MUUTOSMÄÄRÄYS
AIRWORTHINESS
DIRECTIVE

M 792/78

792. Piper. Polttoainesäiliön täyttöaukon kannen muutostyö II

Koskee: Kaikkia Piper J-3, J-4, J-5, PA-11, PA-12, PA-14, PA-16, PA-18, PA-20 ja PA-22 tyyppin lentokoneita.

Polttoainesäiliön kansi
(alta katsottuna)

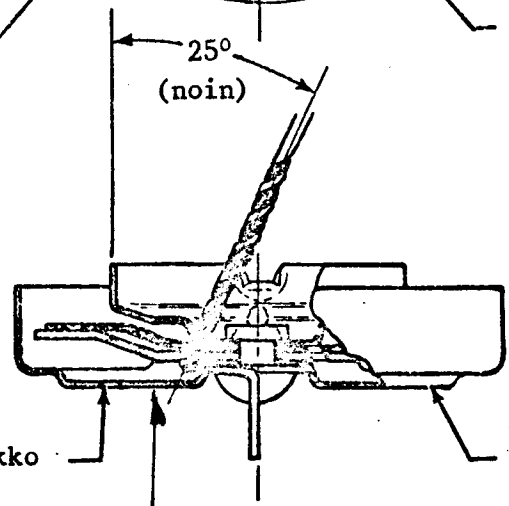
- a) Tee polttoainesäiliön kanteen M 731/77 vaatima muutostyö ja tarkasta täyttöaukon kumitiiviste saman ohjeen mukaan ennen seuraavaa lentoa.
- b) Poraa kaksi 2.5 mm:n huohotinreikää lisää lukituspykälän läpi Piper Service Bulletin 573 ohjeen mukaan seuraavassa huollossa.
- c) Tee muutoksen jälkeen piirroksen osoittamaan kohtaan muutokset osanumeroon sähkökynällä. Uusi P/N on 60707-04.

Kaksi uutta 2.5 mm:n huohotinreikää lukituspykälän läpi

Merkitse sähkökynällä
Osa no. 60707-04

Varoitus:
Älä poraa tämän
pinnan läpi
